Referencia: Contrato de Concesión Bajo el Esquema de APP No. 015 de 2015. "Rumichaca – Pasto."

Asunto: Respuesta a Radicados No. R001109-20, R001744-20, R002407-20, R003331-20, R000191-21, R000420-21, R000421-21, R000589-21, R000610-21 y R001184-21. Radicados HMV-2887-C200-4945, HMV-2887-C200-5104 y, HMV-2887-C200-5115. Solicitud de construcción de acceso vehicular y alcantarillado en predio de RUPA 3-0291, ubicado en el sector de Pilcuán, municipio de Imués. Unidad Funcional 3 (UF3).

Fotografía No. 3
Descripción: Mantenimiento de Vía limpieza de alcantarillas.
Fecha: 12/01/2021

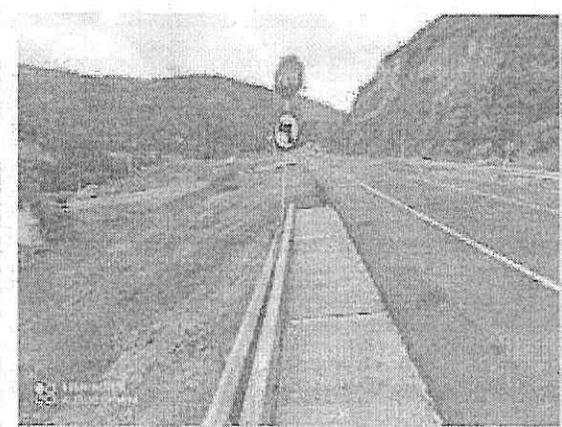
1. *“Con el fin de realizar un adecuado acceso vehicular al predio, solicitamos se tenga en cuenta en el diseño y en la culminación de la obra, una adecuada*

pendiente que permita un fácil ingreso vehicular para la entrada y salida de productos e insumos."

R/. Con respecto a esta primera solicitud, nos permitimos informarle que, hasta el momento en el que han sido sobrellevadas las obras de intervención vial requeridas en el tramo correspondiente, el acceso que ha requerido de su cuenta ser objeto de intervención estructural, ha sido mejorado de forma notable y, en concordancia con ello, se ha venido realizando sobre él, la instalación de una capa de grava, misma que se encuentra esparcida y compactada sobre la parte principal del acceso. Ello, tal como se puede identificar en el siguiente registro fotográfico (Fotografías 1 a 4).

Fotografía No. 11

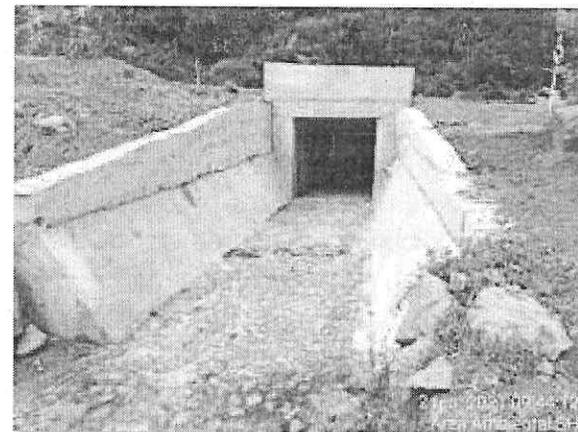
2. ***“Se realice las labores de retiro de la roca que obstruye la entrada del caudal de agua al box colvert del 317, situación que se vuelve crítica en épocas de temporada invernal.”***

R/. Respecto de la segunda solicitud elevada, nos permitimos informarle que, actualmente, la obra hidráulica en referencia tipo BOX CULVERT se encuentra concluida y, tanto el encole como el descole de dicha obra, no presentan obstrucciones de ningún tipo, mismas que pudieran ocasionar afectación al libre flujo del agua en temporada invernal, ello, tal y como es demostrado en el siguiente registro fotográfico (Fotografías 10 a 13).
